新竹縣政府工程查核代表照片表

工程名稱：新竹縣竹北市縣政九路雨水下水道工程

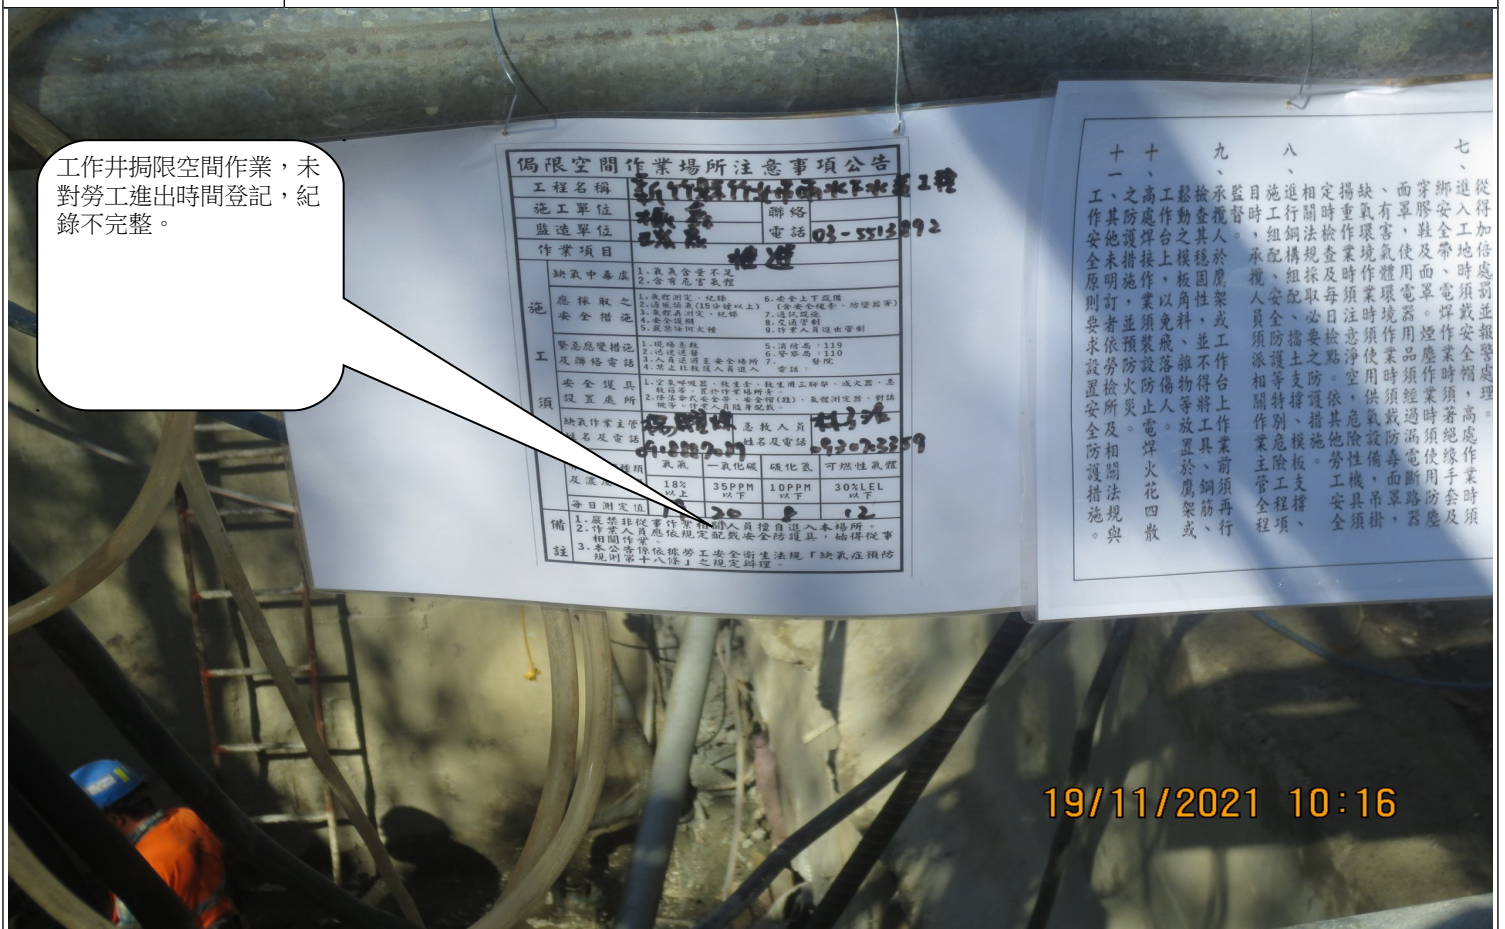
六家堤防外翼牆施作，高差超過 1.5 公尺之安全上下設備未符規定。

六家堤防外翼牆施作，高差超過 1.5 公尺之安全上下設備未符規定。
